軽微な変更届

開発協議申出書 受付番号	第 5-682 号
開発構想の名称	宝塚市武庫山1丁目宅地分譲計画
開発事業区域 の位置	宝塚市 武庫山1丁目202
協定締結年月日	年 月 日
標識の修正(予定)日	年 月 日 修正項目なし
変更の理由	別紙のとおり
変更箇所一覧(項目が多い場合は同様式の別紙で提出してください。)	
変更項目	新 旧
別紙のとおり	別紙のとおり 別紙のとおり

開発構想の名称 宝塚市武庫山1丁目宅地分譲計画

工事名	宝塚市武庫山1丁目宅地造成工事	NO.514-D3
図面名	土地利用計画平面図	Scale 1:200
社長	副社長	担当
調査	測量	設計
校閲	図検	修正
(作成日) R5-12-15 (修正日) R6-02-26 建設コンサルタント (道路・下水・都市) 技術士 建築士 国土計画法 測量士 地籍測量士 一級建築士		
株式会社 アイク設計		土木設計課
〒685-0022 宝塚市野上1丁目2-7		TEL 0797 (71) 0432 (代表)
E-mail: aac@joy.ocn.ne.jp		FAX 0797 (71) 5139 (受発)

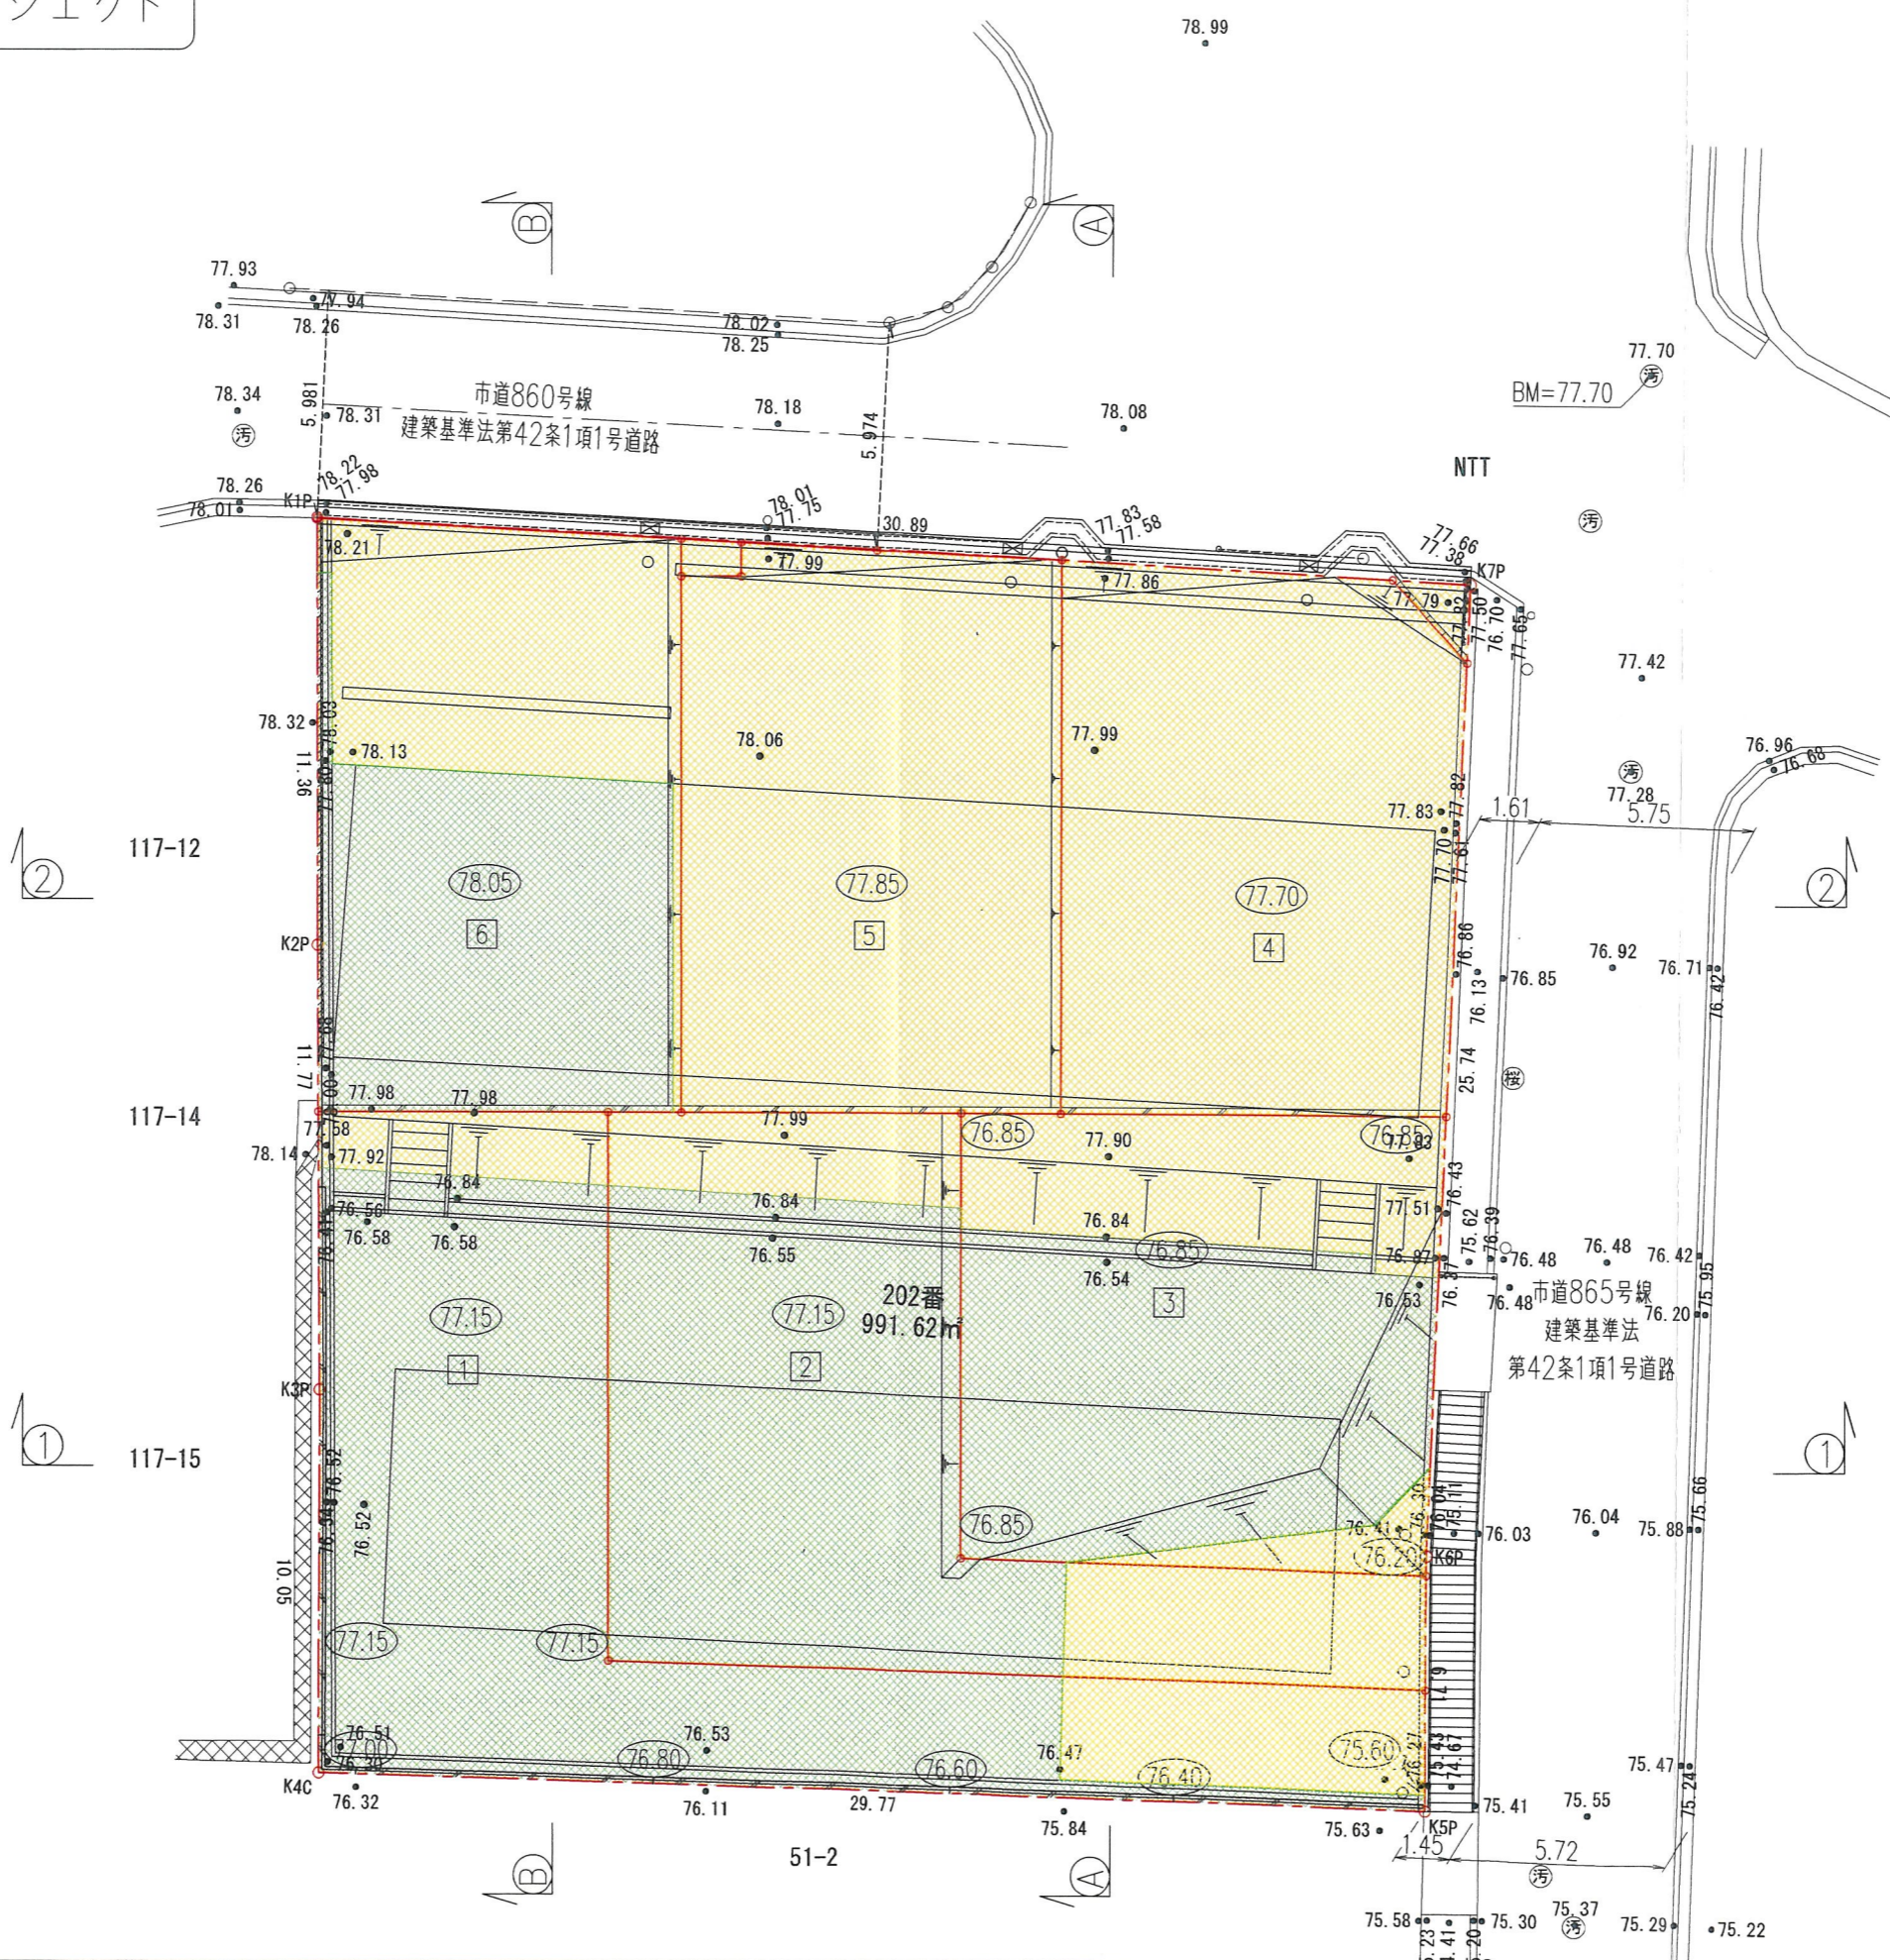
変更項目	変更後(新)	変更前(旧)	変更の理由
道路計画、下水道計画等 (道路後退 0.39m ² と可成り帯追加 ※1)	土地利用計画平面図(変更後) 道路雨水排水計画平面図(変更後) 汚水排水施設計画平面図(変更後)	土地利用計画平面図(変更前) 道路雨水排水計画平面図(変更前) 汚水排水施設計画平面図(変更前)	宝塚市道路政策課及び給排水設備課等との協議による。
宅地面積、造成計画等の 変更 ※2	土地利用計画平面図(変更後)、造成計画平面図(変更後) 造成計画縦横断面図①(変更後) 造成計画縦横断面図②(変更後) 水道ガス施設計画平面図(変更後) 擁壁計画平面図(変更後)	土地利用計画平面図(変更前)、造成計画平面図(変更前) 造成計画縦横断面図①(変更前) 造成計画縦横断面図②(変更前) 水道ガス施設計画平面図(変更前) 擁壁計画平面図(変更前)	事業計画等の見直しによる

※1. 下水5号地引込位置変更 隅の面積の変更(2.23m²が2.14m²に変更)
